Progetto di un impianto fotovoltaico con sistema di accumulo integrato con impianto olivicolo - denominato "Cerro"

PROGETTO DEFINITIVO

RISPOSTE RICHIESTE INTEGRAZIONI MITE

Figura 2 - Individuazione AVIC (involuppo buffer di 3.000 mt in tratto verde) relativo all'impianto fotovoltaico (aree in giallo) e censimento degli impianti fotovoltaici in esso ricadenti (retino verde censiti nel SIT Puglia, retino rosso non censiti nel SIT Puglia)

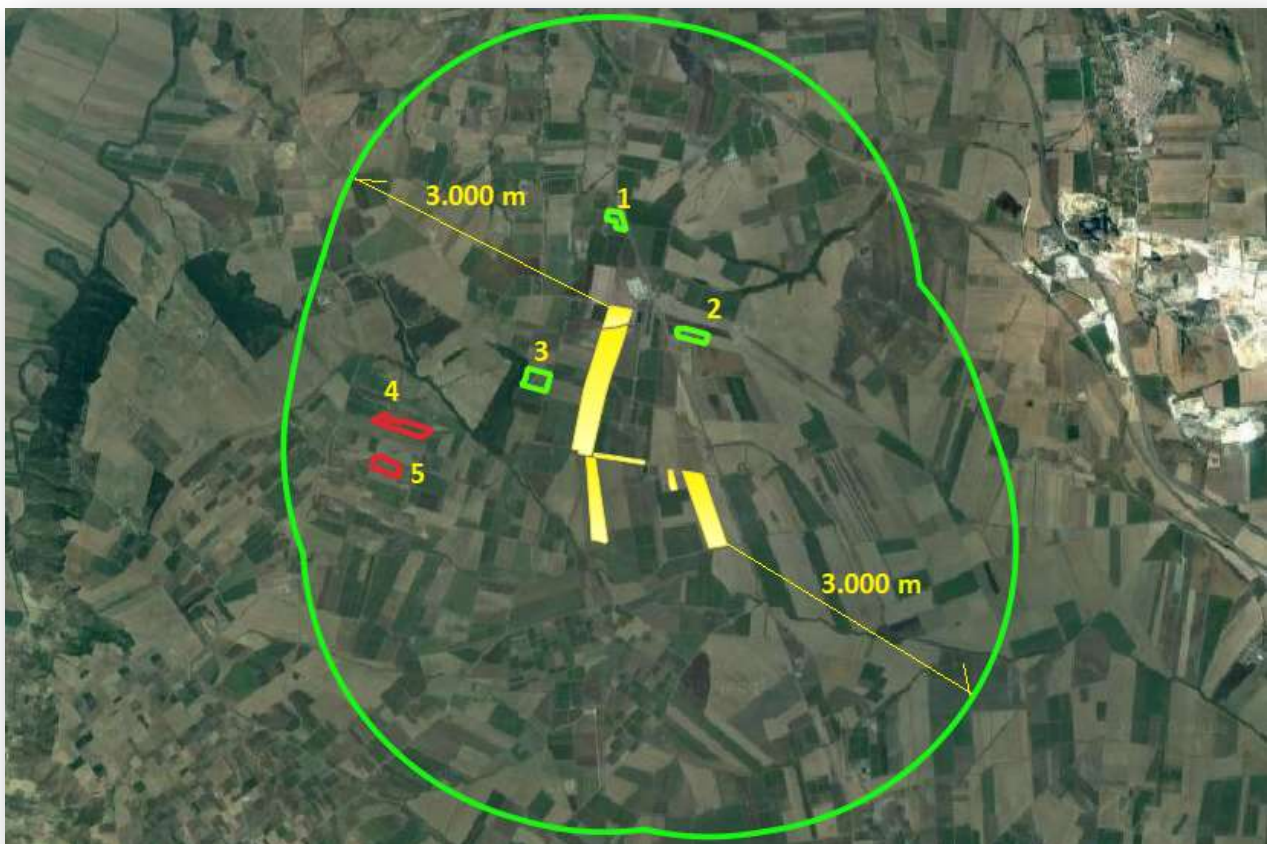
- 8.1** *Si chiede di fornire le fotosimulazioni prodotte da punti percettivi sensibili con l'inserimento del progetto e di eventuali impianti FER già realizzati e/o autorizzati. Le foto simulazioni dovranno essere realizzate su immagini fotografiche reali e nitide, riprese in condizioni di piena visibilità, privilegiando punti di maggiore visibilità di impianto, corredate da planimetria con coni ottici, ed infine immagine aerea che rappresenti la totalità degli interventi;*

All'interno di tale delimitazione rientrano, oltre all'impianto fotovoltaico, oggetto dei presenti chiarimenti, altri 3 impianti fotovoltaici di piccola taglia (dell'ordine del MW) censiti nel portale FER Puglia (perimetro in verde) e 2 impianti fotovoltaici, sempre di piccola taglia non censiti nel portale FER Puglia (perimetro in rosso) per un totale di n. 5 impianti fotovoltaici.

La ricognizione effettuata all'interno dell'AVIC mostra, oltre agli impianti fotovoltaici esistenti, anche la presenza di un parco eolico nel territorio del comune di Poggio Imperiale (punti in giallo). In merito all'effetto visivo cumulativo, si precisa che tale parco eolico è posto a nord/est rispetto al parco fotovoltaico in progetto ed è co-visibile in maniera sequenziale con il parco "Cerro" dall'osservatore che percorre la SS16 Adriatica in direzione Nord.

Figura 5 - Carta di intervisibilità impianto Cerro all'interno dell'AVIC (zone in tonalità di giallo: visibilità teorica)

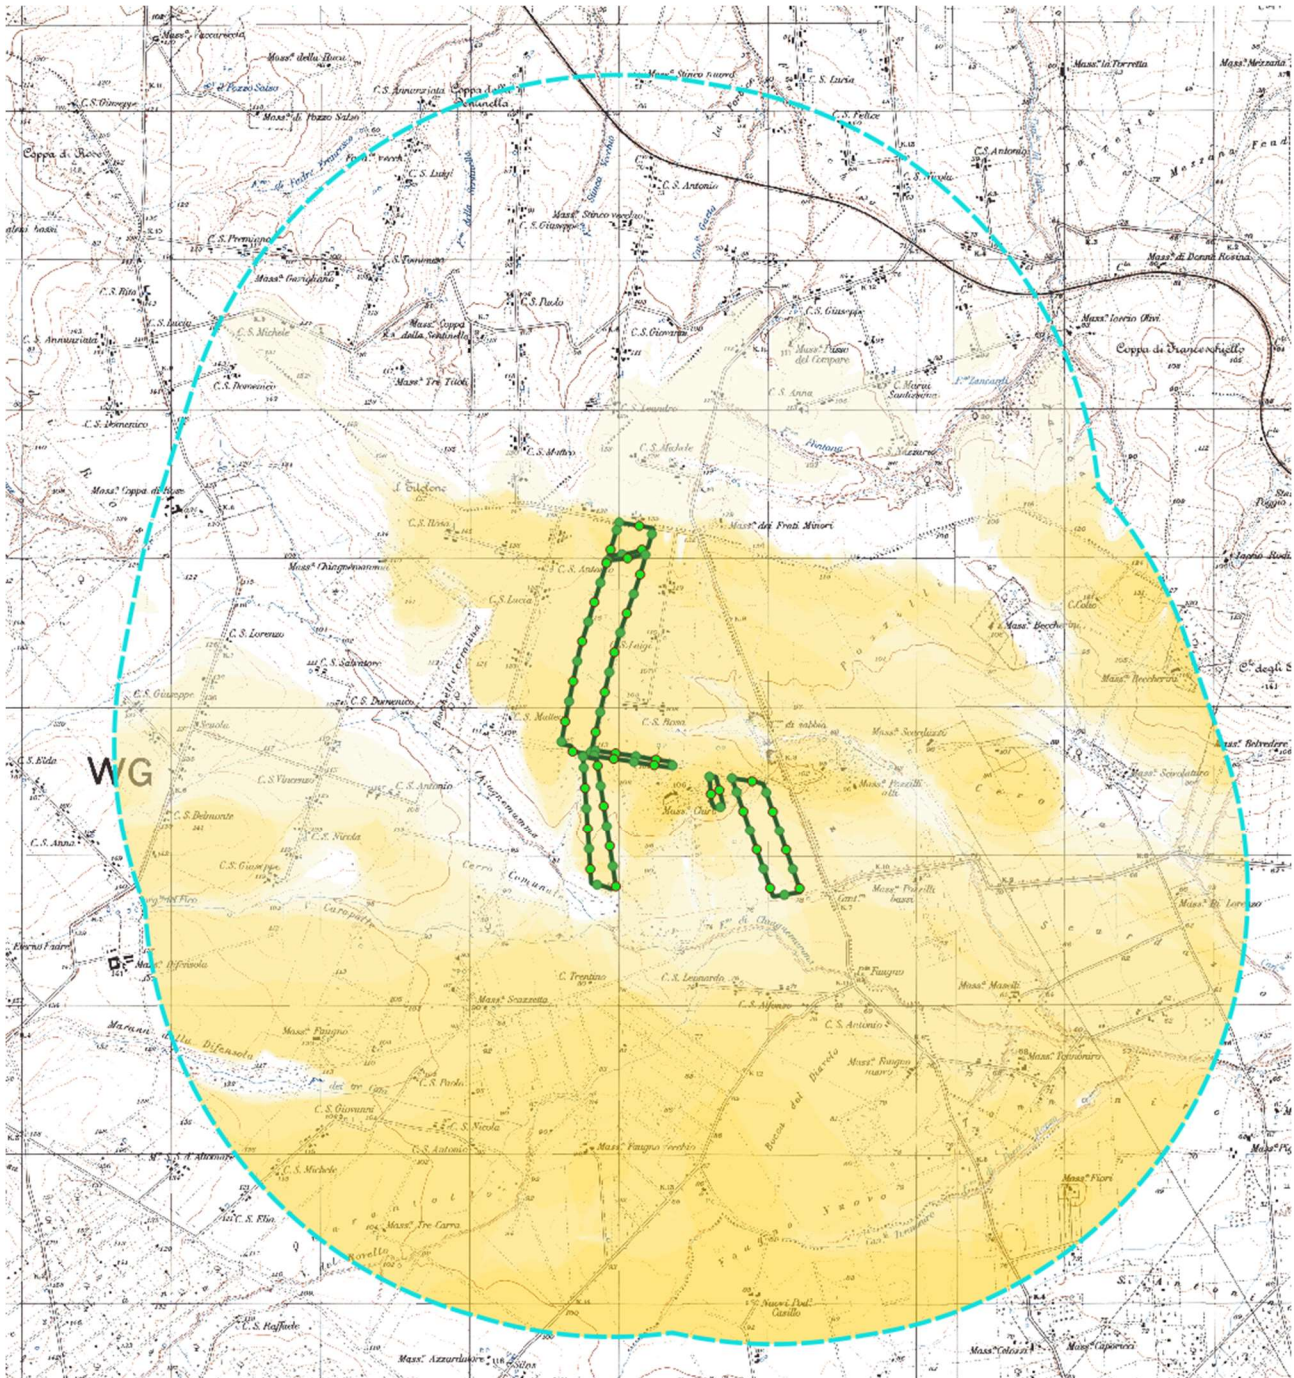
- 8.2** *Fornire le fotosimulazioni prodotte da punti percettivi sensibili con l'inserimento del progetto comprensivo della sottostazione elettrica privilegiando punti di maggiore visibilità di impianto, corredate da planimetria con coni ottici, ed infine immagine aerea che rappresenti la totalità degli interventi, specificando la collocazione, le dimensioni, le altezze, i materiali da costruzione, le colorazioni adottate, e le relative opere di mitigazione.*

La figura che segue mostra la carta di intervisibilità con l'indicazione delle zone nelle quali il solo impianto in progetto risulta visibile (zone in tonalità di giallo) ed anche parzialmente all'interno dell'AVIC (perimetro in azzurro).

Le uniche componenti visivo-percettive ricadenti all'interno della zona di visibilità teorica (area gialla) e ricadenti nell'AVIC sono le seguenti:
